Mission régionale d'autorité environnementale

**Avis sur le projet de construction d'une centrale photovoltaïque au sol à Plancy-l'Abbaye (10), porté par la société KRONOS SOLAR PROJECTS FRANCE**

n°MRAe 2022APGE36

Figure 4: plan de masse du projet. source : extrait du dossier

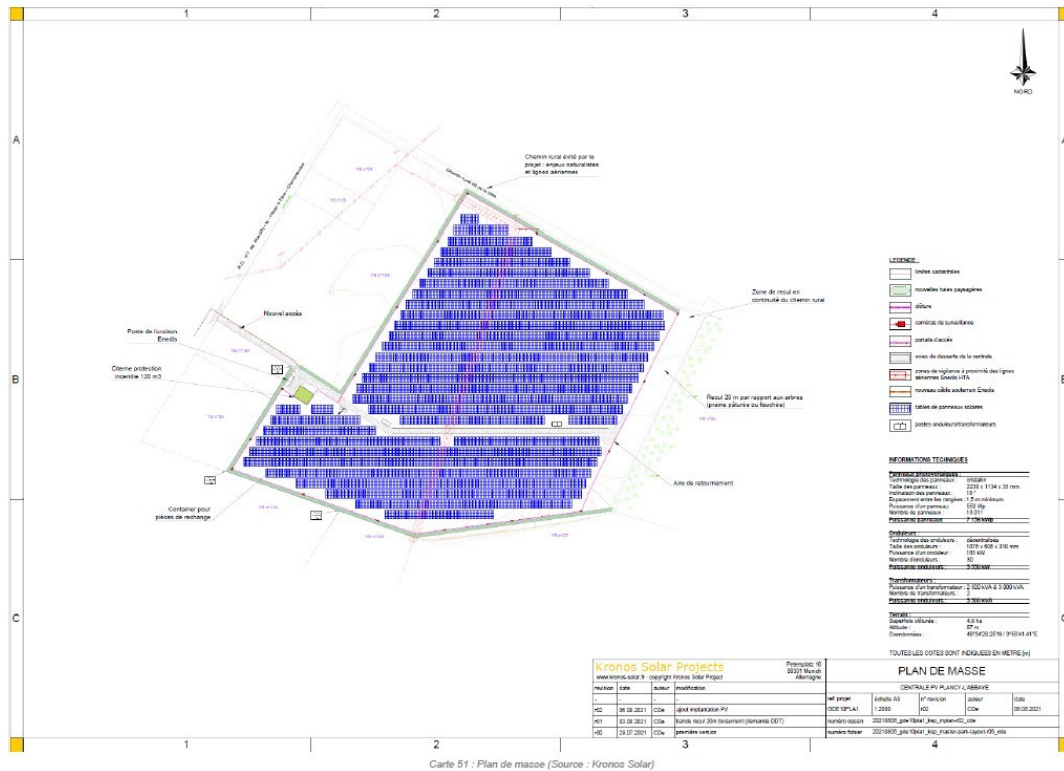
**L'Ae rappelle que les travaux de raccordement et de création de pistes internes ou externes font partie intégrante du projet et que, si ces derniers ont un impact notable sur l'environnement, ils devront faire l'objet d'un complément à l'étude d'impact évaluant les impacts et proposant des mesures d'évitement, de réduction et le cas échéant de compensation de ceux-ci. Ce complément éventuel devra être transmis à l'Ae pour avis préalable à la réalisation des travaux de raccordement<sup>5</sup>.**

**Figure 14: Mesures « Éviter, réduire, compenser » (ERC) du projet extrait du dossier**

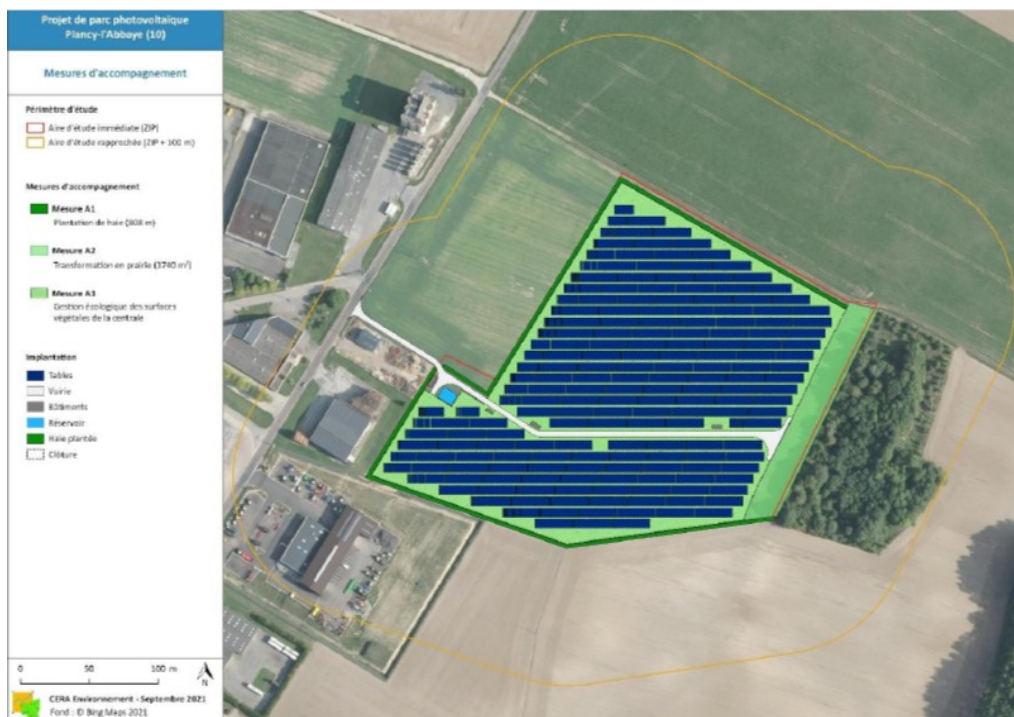
L'Ae salue globalement la mise en œuvre de ces mesures. Toutefois, le dossier n'indique pas les coûts de mise en œuvre d'une gestion en prairie de la zone tampon alors qu'il s'agit d'une obligation prévue à l'article R.122-5 8° du code de l'environnement.

***L'Ae recommande d'indiquer les coûts de mise en œuvre d'une gestion en prairie de la zone tampon.***
